**To:** 5.1.2e | 5.1.2e | @odrn.nl  
**Cc:** 5.1.2e | 5.1.2e | 5.1.2e | 5.1.2e | @odra.nl  
**From:** 5.1.2e  
**Sent:** Mon 6/1/2026 6:33:49 AM  
**Subject:** RE: aanvraag 5.1.2e, AB24.02155  
**Received:** Mon 6/1/2026 6:34:44 AM

Hieronder volgt een opsomming van de gegevens die voor milieu missen, zaken waarop de aanvraag niet eenduidig is en overige opmerkingen die van belang zijn voor de beoordeling. Overigens wordt nog voorgelegd aan het opdrachtgeversteam van de provincie Gelderland of nog ruimte / tijd wordt geboden om de aanvraag verder aan te vullen. Hierover heb ik laten weten dat het gaat om verduidelijkingen, puntjes op de i, die ten goede komen aan de kwaliteit (en dus de rechtszekerheid) van een te nemen besluit.

Wij zijn nog bezig met het beoordelen van de gewijzigde stukken / gewijzigde aanvraag voor de locatie Hoeninkijk 6, 6a en 8 en Kloosterdijk 13 in Aalten (Henk Meerdink & Zonen B.V.).

**doorsnede I-I**

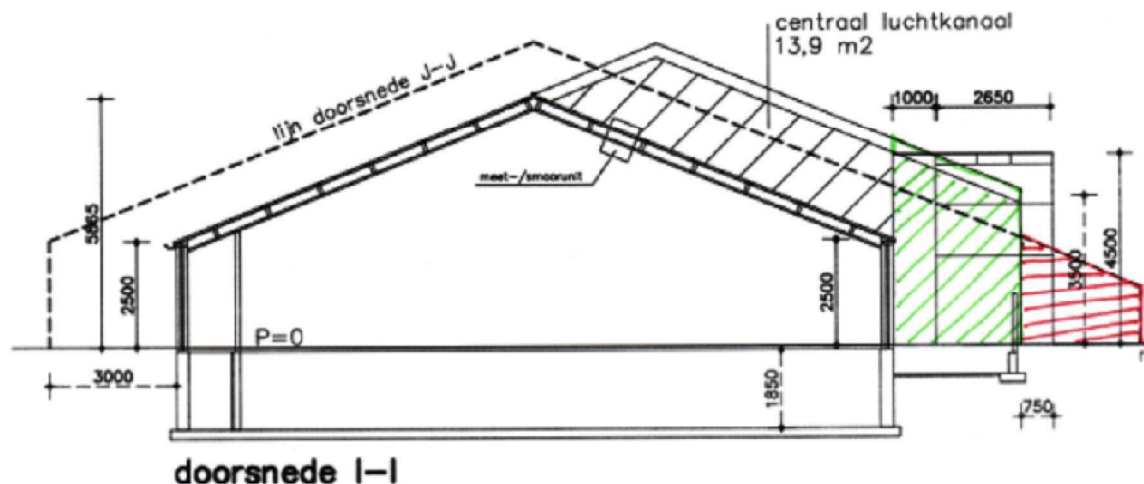
3. Doorsnede stal 4

De doorsnede I-I komt niet overeen met de plattegrondtekening. Het deel dat hieronder groen is gearceerd is volgens de plattegrondtekening het luchtkanaal naast de afdelingen 41 (alleen laatste deel) tot en met 53 (tot waarde luchtwasser begint). Dit deel lijkt echter niet meegeteld bij het doorstroomoppervlakte dat op de tekening is vermeld ("13,9 m<sup>2</sup>"). Op de doorsnede staat gearceerd "lijn doorsnede J-J" aangegeven. Deze wijkt echter af van doorsnede J-J. Het deel dat hieronder rood gearceerd is komt in het geheel niet terug op en dus niet overeen met de plattegrondtekening. Wij verzoeken u de tekeningen in overeenstemming te brengen en bovenstaande te verduidelijken. Dit kan door de huidige doorsnede I-I aan te passen en eventueel een dwarsdoorsnede over een van de afdelingen 54 -58 met de naastgelegen luchtwasser toe te voegen.
